ALEGACIÓN A LA MODIFICACIÓN DEL PLAN GENERAL EN LA PLAZA DE LA CEBADA

OCUPACIÓN ACTUAL DE LA PLAZA DE LA CEBADA

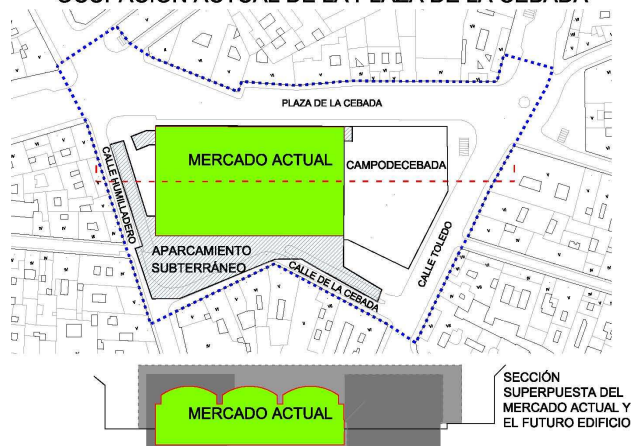
Actualmente, una vez demolida la piscina en 2009, la ocupación por la edificación en la plaza presenta las condiciones previstas por el plan, con un amplio espacio libre frente a la calle Toledo. El solar gestionado como CAMPODECEBADA, está disponible para el uso público, mientras que la parcela en la Carrera de San Francisco es usada como patio del colegio La Paloma. Solo falta el uso deportivo para completar las previsiones del plan general. Una alternativa que no se ha contemplado es la reutilización del edificio existente con una inversión inferior.

SE DUPLICA LA OCUPACIÓN POR LA EDIFICACIÓN EN LA PLAZA. DEL 22% DEL PG AL 41% PROPUESTO

OCUPACIÓN DE LA PLAZA PROPUESTA 2.012

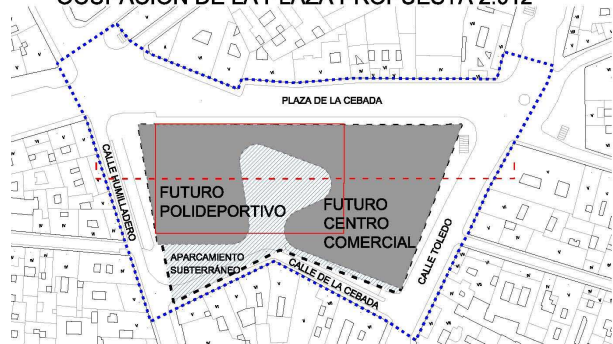
En las bases de la modificación del plan actual, se renuncia sin justificación a desplazar el polideportivo a la Carrera de San Francisco, incrementándose progresivamente la edificabilidad desde el concurso inicial hasta la propuesta actual. A la vista de la justificación económica de la viabilidad del proyecto, la edificabilidad comercial no se establece en función de los criterios urbanísticos más adecuados, sino para asegurar la financiación del polideportivo, reduciendo el

espacio libre de la plaza y proponiendo una edificación enorme, compleja y extremadamente cara.

EDIFICACIÓN ACTUAL	EDIFICACIÓN PROPUESTA
SOBRE RASANTE (EN ALTURA)	4.000 M2 =22,6%	7.350 M2=41,6%
BAJO RASANTE (SÓTANO)	6.000 M2=34%	8.474 M2=48%
SUPERFICIE DE LA PLAZA	17.655 M2

- 1. Que no se siga tramitando la modificación,** porque la solución propuesta, con su enorme aumento de la edificación, empeora las condiciones actuales de ocupación del espacio público. El espacio libre de la plaza debe ser el elemento principal de la actuación, y no verse condicionado por los requerimientos económicos de la actividad comercial.

- 2. Que no se privatice el espacio público** en el centro urbano, donde el espacio libre es escaso y necesario. Que la zona verde propuesta se encuentre a pie de calle y sobre terreno natural, permitiendo el crecimiento de arbolado adecuado, sin dificultar su acceso y uso cotidiano, como sucedería instalando parte de las zonas verdes en la cubierta del edificio.
